臺南市都市計畫委員會第 272 次會議記錄

- 一、時 間：97 年 10 月 17 日(五)上午 9 時 00 分
- 二、地 點：十樓都委會會議室
- 三、主 持 人：許主任委員添財
- 四、審議案：共三案（並當場確認會議紀錄），詳後附件。

第三案：「變更臺南市安南區都市計畫(主要計畫)通盤檢討案」

現況暨都市計畫套繪圖
SCALE 1/500

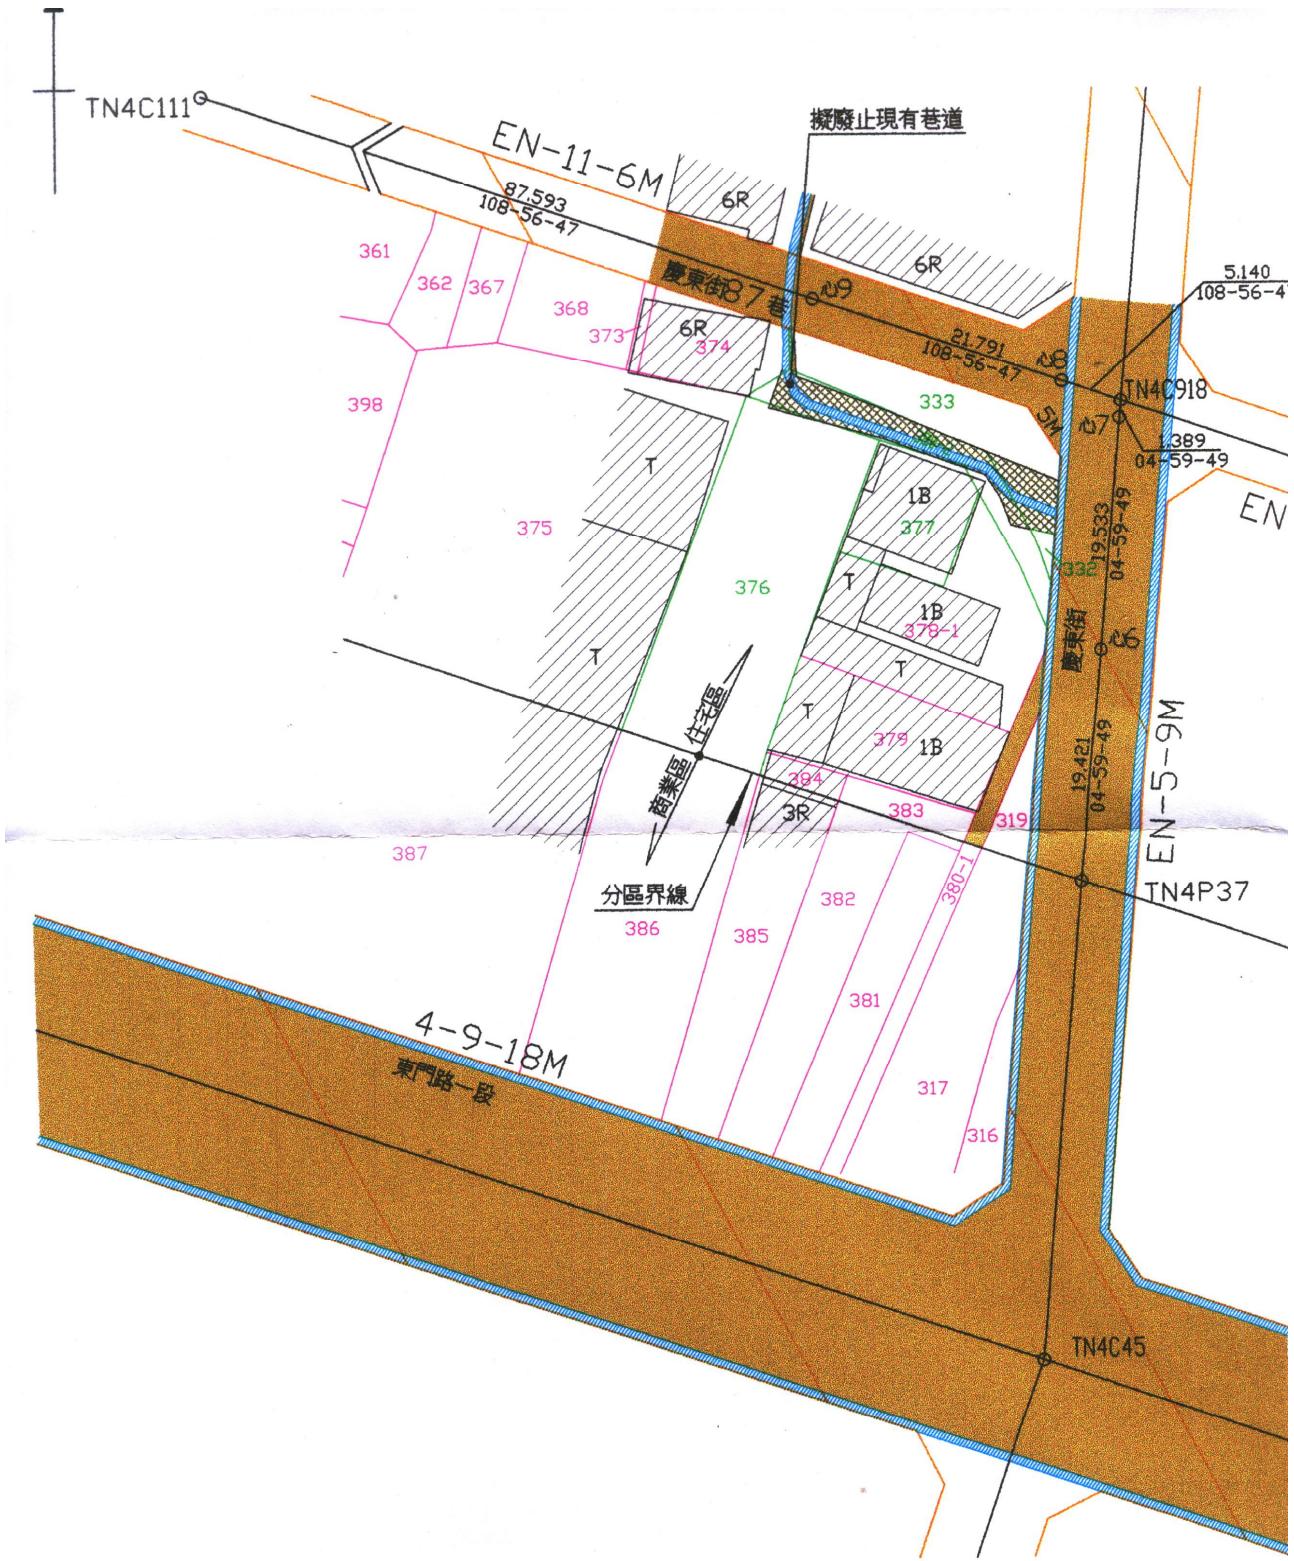
案名	「擬廢止本市東區光華段 333、376、377、380-2 地號內現有巷道案」
說明	<p>一、依「臺南市現有巷道改道及廢止辦法」辦理。</p> <p>二、本案係土地所有權人為東區光華段 333、376、377、380-2 地號土地整體規劃使用，檢附擬廢止巷道圖說、土地所有權人同意書、鄰接巷道兩側權利關係人名冊及相關文件資料申請廢止案地內之現有巷道。(如附圖)</p> <p>三、辦理經過：</p> <p>1、本案公開展覽期間自民國 97 年 7 月 25 日起 30 日，期間並無任何人提出異議。</p> <p>2、本案於 97 年 8 月 26 日邀集區公所、當地里長、工程單位及管線單位現場會勘。</p>
決議	<p>一、附帶條件通過。</p> <p>二、附帶條件：</p> <p>本案俟東區慶東街 87 巷 (EN-11-6M) 徵收開闢及擬廢止巷道上之電力、自來水管線及現有水溝遷移後，本擬廢止巷道案始得發佈實施。</p>

附圖一

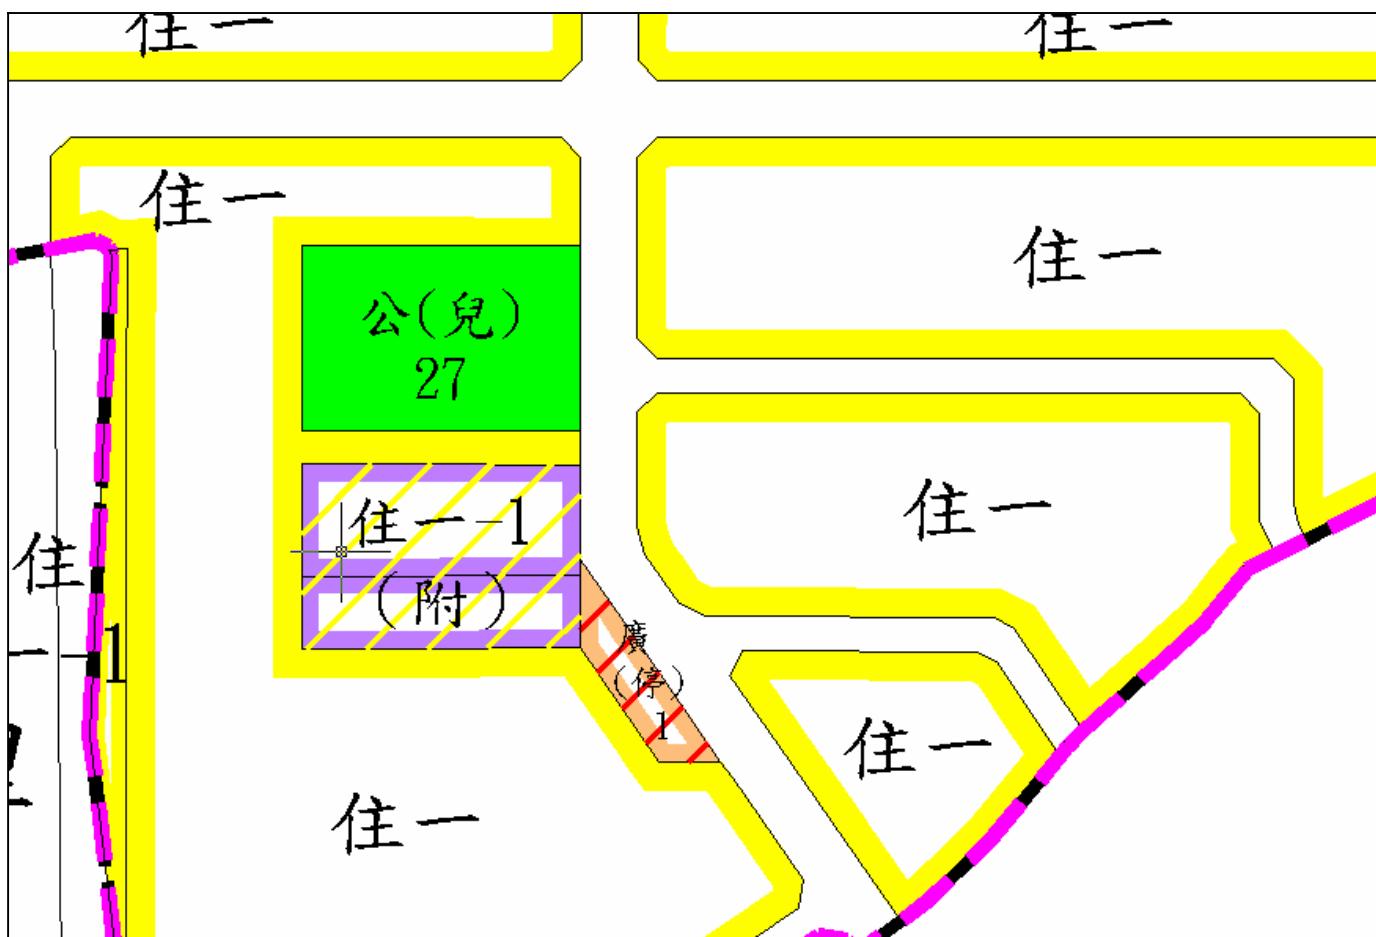
編號	陳情人及陳情位置	陳情理由	建議變更內容	臺南市都委會第 272 次會議決議
一	臺南市政府 「停7」停車場用地	依本市都市計畫委員會第270次會議決議，考量原「幼5」幼稚園用地(鹽埕段3109-4地號)變更為住宅區後，依變更回饋後回饋土地將涉及指定建築線，故予變更廣(停)用地，以利未來供作指定建築線。	建議「停7」停車場用地變更為「廣(停)1」廣場兼停車場用地（如附圖1）	同意採納。

83年2月8日
建築執照登錄範圍
3.58公頃

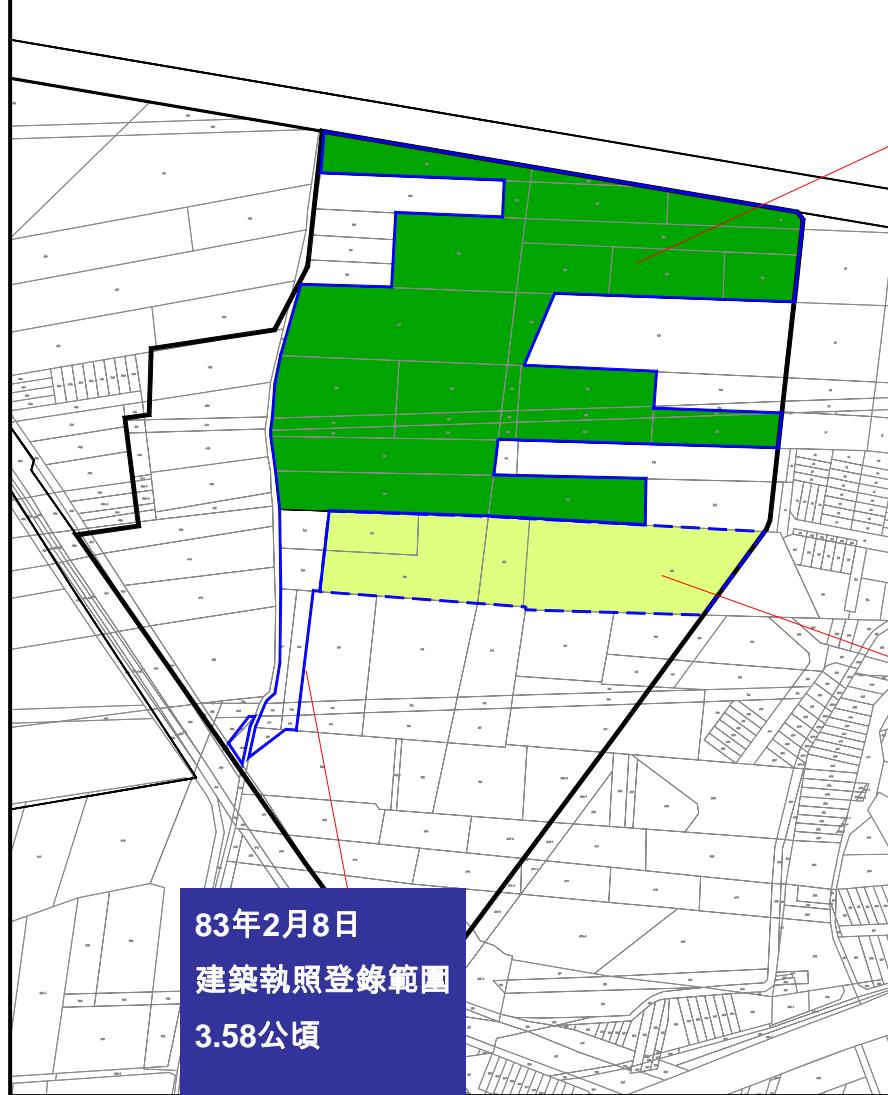
編號	陳情人及陳情位置	陳情理由	建議事項	台南市都委會專案小組初步建議意見	台南市都委會決議欄
		四、目前之都計與前民之申請（蘇南成）當市長時之建議相同，並無把民地當公用之理由。今都計變更，民尚需負責 43% 以上之公共設施，實在無理。			
三-3	吳丁連先生（96 年 8 月 25 日陳情書） 安南區「兒 1」兒童遊樂場用地	<p>一、立陳情書人為臺南市安南區公塢段「兒 1」兒童遊樂場用地地主；查 貴府於民國 96 年 7 月 31 日公告，「變更臺南市安南區都市計畫（主要計畫）通盤檢討案」，有關「兒 1」諸多地主之相關陳情及建議事項， 貴府之處理情形為：依據 96.3.29 「變更臺南市主要計畫（農業區為住宅區與商業區-二等七號計畫道路沿線兩側土地）案」專案報告會議決議，「兒 1」兒童樂園用地當初係配合北區元寶樂園之土地變更而劃設，應先釐清和信興公司之權利義務，再另案辦理用地變更。</p> <p>二、依 貴府上開決議，似應待和信興公司意思表示不願開發後始再另案辦理變更。惟查，和信興公司前亦具函向 貴府陳情，表示無意願再開發兒童遊樂場，且該公司所有土地亦已荒廢多年，遑論再收購其他七公頃餘土地，來整體開發。再甚之者，和信興公司於董事會中已決議不再經營兒童遊樂場，並將全數所有土地售與安立投資顧問有限公司，是和信興公司無意開發之意思極為明顯，貴府顯然應主動要求和信興公司說明，是否有開發之意願或能力，而非任憑該公司「擺爛」，貴府亦不聞不問。20 餘年來累積之民怨甚深，地主們形同棄嬰，地價稅年年照繳，每天等著已將土地出售與他人的收購者來買你的土地，可能嗎？市民的財產權實不宜如此漠視。</p> <p>三、「兒 1」周邊現有立德管理學院、興國管理學院、成大安南校區， 貴府亦將此周邊計畫為安南大學城，且因南科、路科、科技工業區之設立， 貴府慮及科技工業區未來將主導安南區發展定位，故利用就業機會的提昇與通勤人口的增加，而將此區域定位為北安南副都心，實為卓見，此由周邊多項重大交通、經建計畫工程投入，可得印證。惟「兒 1」用地廣達 10.44 公頃，土地目前大都荒蕪已久， 貴府用心帶動地方發展美意，實不應讓 20 餘年前的計畫內容所束縛，況該計畫內容與附帶之整體開發方式，已不可能執行；維持現狀之用地，除再惹</p>	<p>一、建議酌予採納。 二、建議就和信興實業股份有限公司於 83.2.8 申辦建築執照之基地範圍維持原計畫不變，其餘「兒 1」用地變更為農業區。 三、理由： 1. 依市府 72 年發布實施「變更臺南市主要計畫（通盤檢討）案說明書」案內，安南區原「兒 1」範圍「兒童遊樂設施興建完成啟用」係為原北區商業區變更之依據。 2. 又依本會 79.5.16 第 385 次會議紀錄中敘以：「審酌屬</p>	<p>1. 酌予採納，該公司 83.2.8 申辦建築執照基地範圍約 3.58 公頃及 79.3.7 函送本府租賃土地於「兒 1」用地範圍內約 0.98 公頃，維持「兒 1」兒童遊樂場用地；其餘用地回復為農業區。 2. 理由：上開土地係為原北區商業區變更之依據，故無法變更，其餘部分回復為農業區。</p>

編號	陳情人 及陳情位置	陳情理由	建議事項	台南市都委會專案 小組初步建議意見	台南市都委會 決議欄
		<p>發民怨外，再妨礙地方發展至鉅。</p> <p>四、為此，特於公告期間內向 貴府陳情如上，祈 貴府能主動釐清與和信興公司間之權利、義務，發揮行政作用，而非任由該公司「擺爛」影響地方發展（況該公司土地即將易主）；並考量地區之發展，將「兒1」變更為住宅區，以帶動地方之繁榮；倘蒙所請，實感大德，並祈 貴府函復為禱。</p>	<p>略以：「實際屬兒童遊樂場用地者僅約4.6067公頃，佔總兒童遊樂場面積之44.125%」，並以該比例做為變更北區原土地商業區之面積依據；因此，該約4.6067公頃之土地應維持原計畫分區，其餘土地建議可回復農業區規劃。</p> <p>3. 惟依目前所得資料，前項土地範圍不明，僅有83.2.8 該公司申辦建築執照基地範圍約3.58公頃；因此建議本基地範圍應維持原分區，餘變更回復農業區，以維其餘地主權益。</p>

逾三-3-1、逾三-3-2

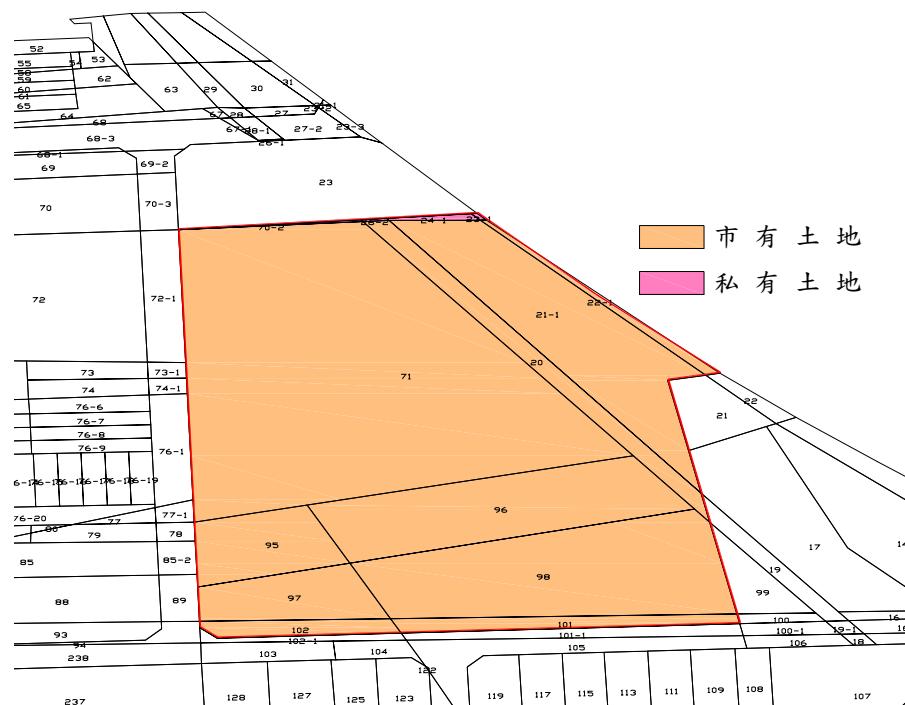
編號	陳情人及陳情位置	陳情理由	建議事項	台南市都委會專案小組初步建議意見	台南市都委會決議欄
逾三-3-1	教育處 (安南區南興國小周邊私有土地)	南興段 23-1、24-1、26-2、70-2 等四筆地號目前無規劃使用需求。	建議納入都市計畫通盤檢討辦理解編。	新增案件。	逾三-3-1 案未便採納，維持原計畫。
逾三-3-2	魏嘉甫、楊林美雪 (安南區南興國小周邊私有土地)	一、依據南興國小 97.7.16 南安興總字第 0000002163 號函暨台南市政 97.7.29 南市教國字第 09700716590 號函陳情。 二、民等持有南興段 23-1、24-1、26-2、70-2 四筆土地，於民國 85 年辦理都市計畫，重劃前皆屬住宅用地，重劃時分割編列為學校用地，斯時說明會中，請教地政員，回答係為校地完整性及學校需求性，既然學校公益，異議非近情理，於是無備書行文，更無陳情要求復原為住宅用地，靜待徵收，一等 10 載餘，也已將毗連北側土地轉讓，且已建築，今若將上揭土地重劃為住宅用地，豈非製造畸零地，莫非棄之為廢墟，乃政府非但失信於民，且失德於民。	貴府依據南興國小揭示該四筆土地無規劃使用需求，納入都市計畫通盤檢討，民等陳情上揭土地依然維持學校用地，以符情、理、法，惠請鑒諒。		
逾三-4	安南區鎮海國民小學 (校地周邊私有地)	都市計畫後逕為分割本校校地為四草段 143 等 21 筆土地，惟分割後原使用校地部分 (四草段 140-1、133-1、137-1、138-1、139-1、134-2、140-1、140-2、140-3、140-4 號) 均未劃歸本校地範圍，致使校地徵收事宜難上加難。	建請 鈞府審慎評估納入安南區主要計畫通盤檢討，俾利本校校地之完整性。		1. 酌予採納，該段 137-1、138-1、139-1、140-1、140-2、140-3 等六筆地號土地變更為學校用地。 2. 理由：針對目前學校刻正使用且與古蹟保存區所夾土地畸零情形予以變更。
